改善箇所説明

点火スイッチを含む
メーター周辺の拡大図

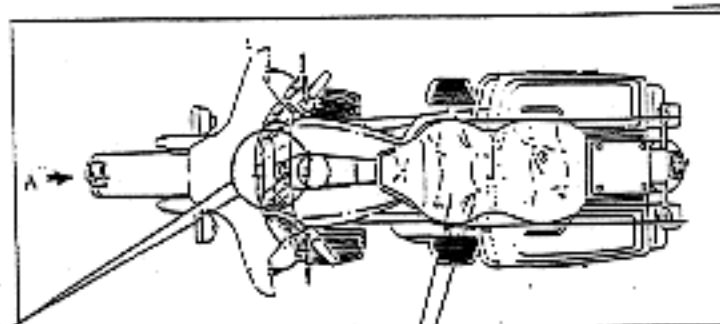
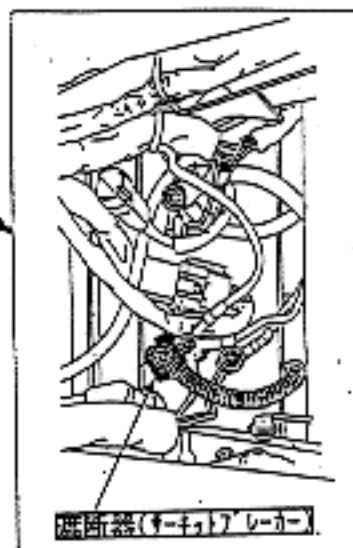
基準不適合箇所

原動機の始動装置の点火スイッチにおいて、アクセサリ回路の構造が不適切なため、そのままの状態で使用を続けると、当該スイッチ内部のプラスチック部分が溶損して、接点に電流が流れなくなり、原動機の始動および各種灯火を点灯出来なくなる恐れがある。

矢視 A フェアリツガカバーをはずした図

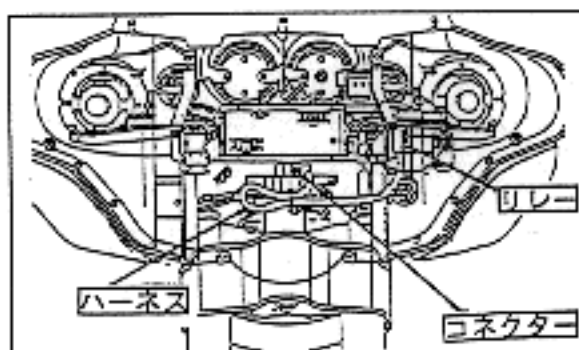
改善の内容

全車両、当該アクセサリ回路にリレーを追加するとともに、電気回路を保護するための遮断器及び点火スイッチを対策部品と交換する。

は交換または追加部品
